改善措置事項説明図

基準不適合個所

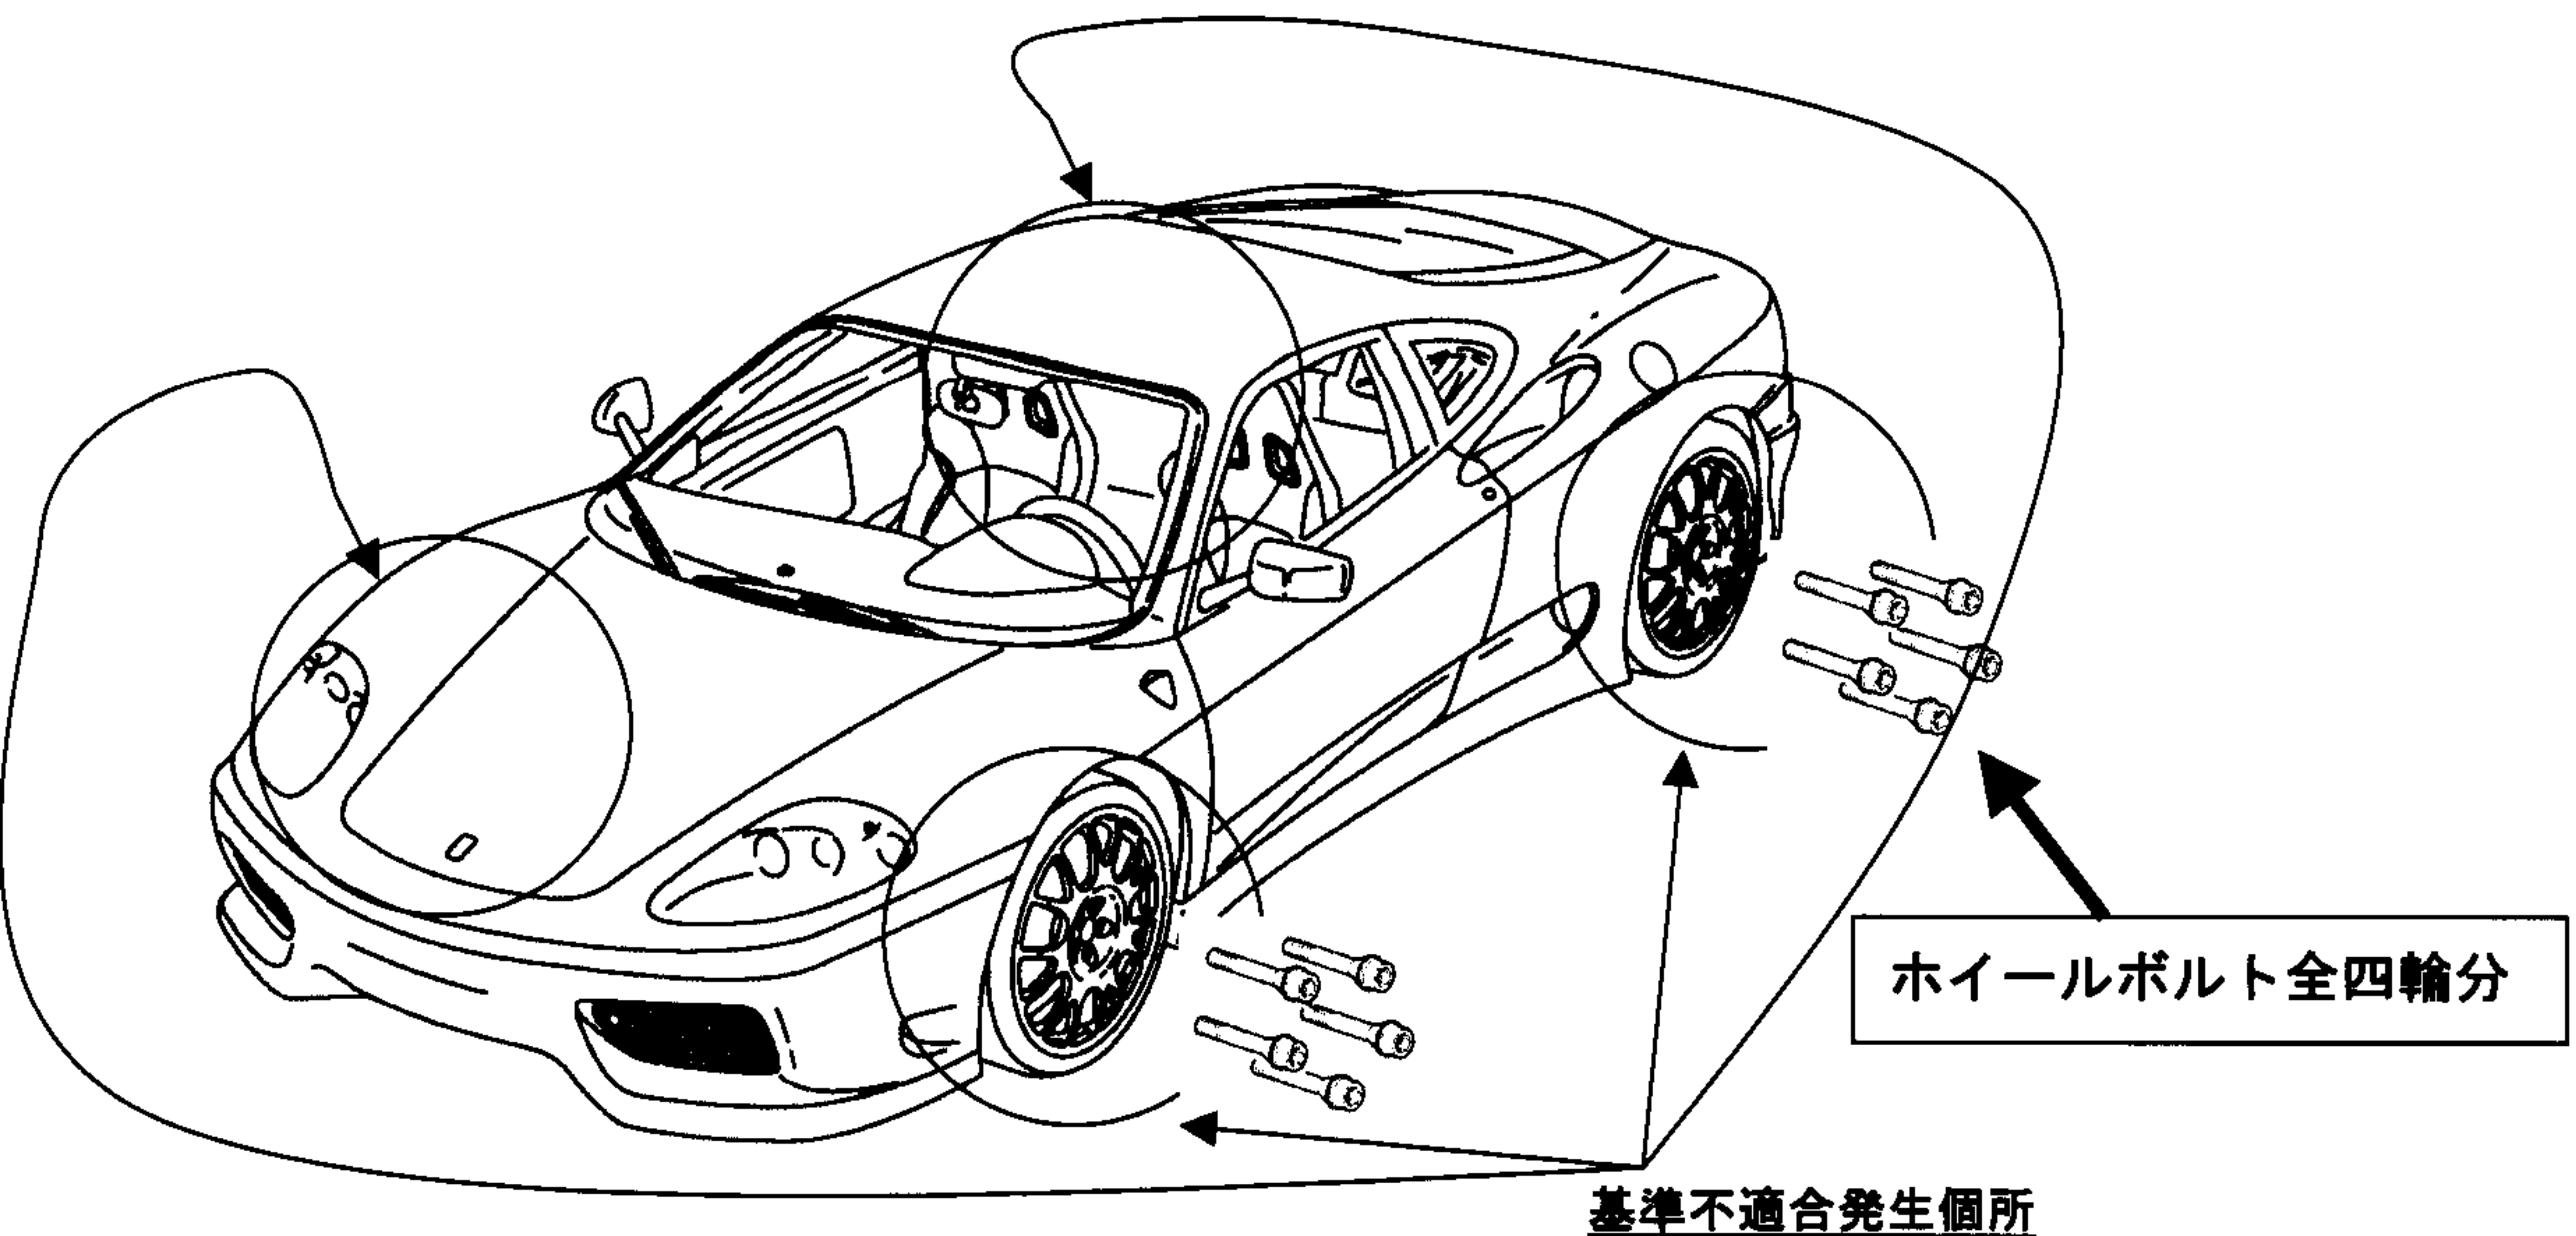
ホイール取付ボルトを生産する際に、当該ボルトが誤った材質で作製されたため強度が不足しているものがある。そのため、車輪を取り付ける際の締付力、または走行中の路面からの衝撃により、当該ボルトが折損するおそれがある。

全車両、当該ボルトを良品と交換する。

交換部品(良品)は、現在スペアパーツとして供給されている部品番号 206274 と同じものであり、対象車両に装着されている部品番号 196366 とは、ヘッド部分の径が異なることで見分けることができる。(下図参照)

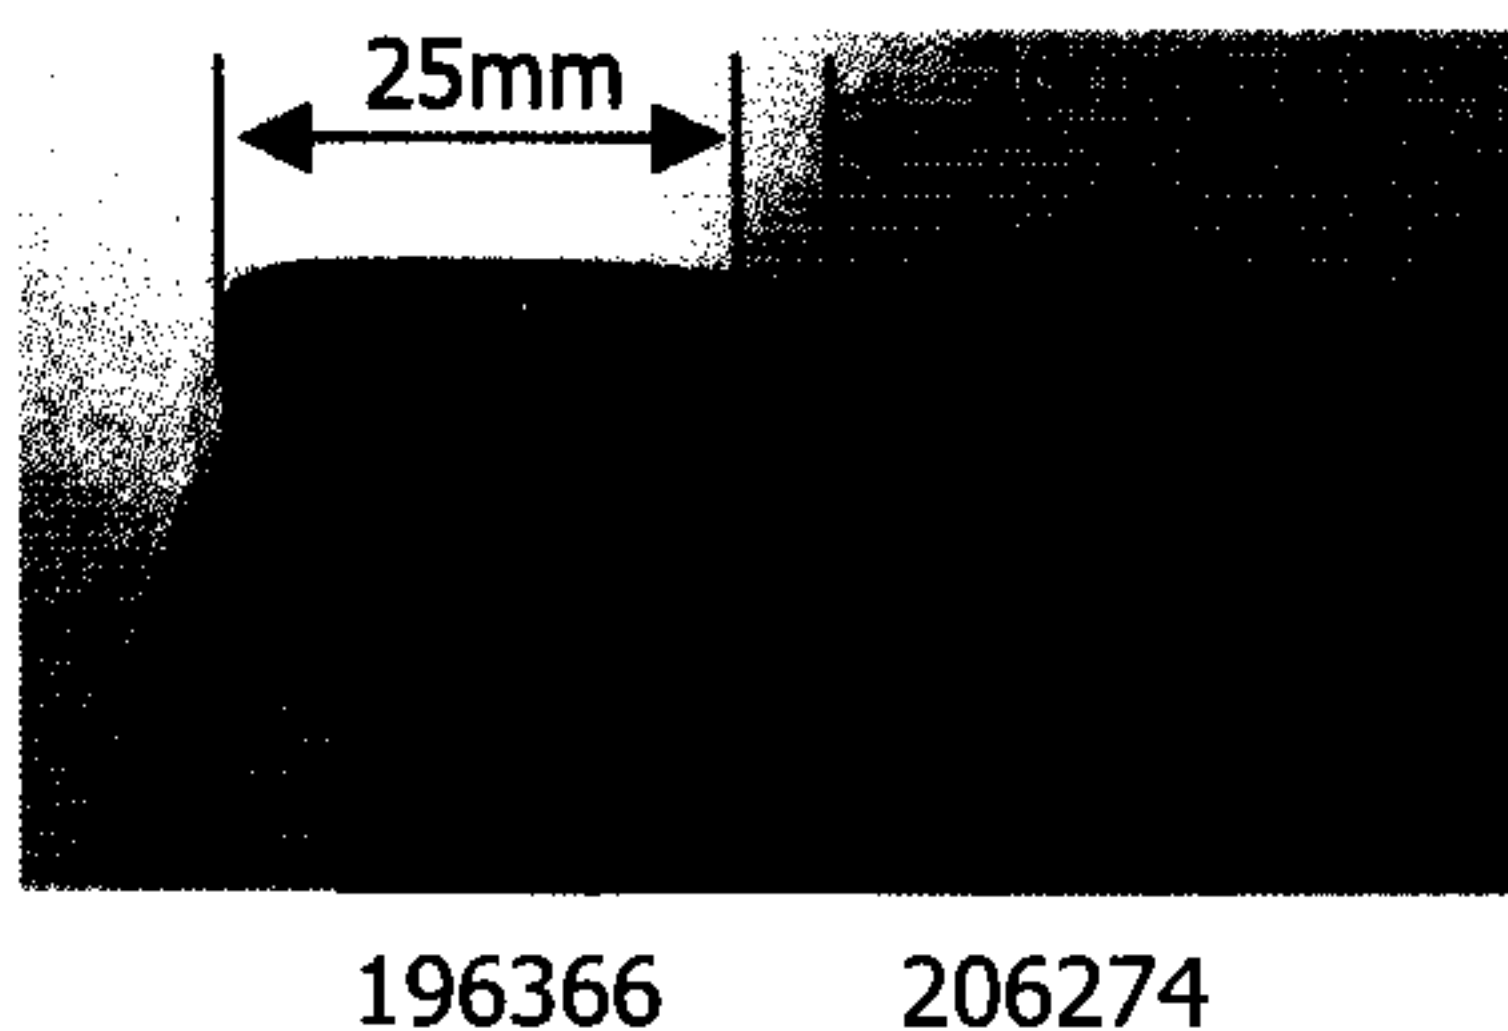
但し、ヘッド径の相違自体は本件の不具合とは関係なく、対象車両以外に装着されたホイールボルト(196366)に問題は無い。
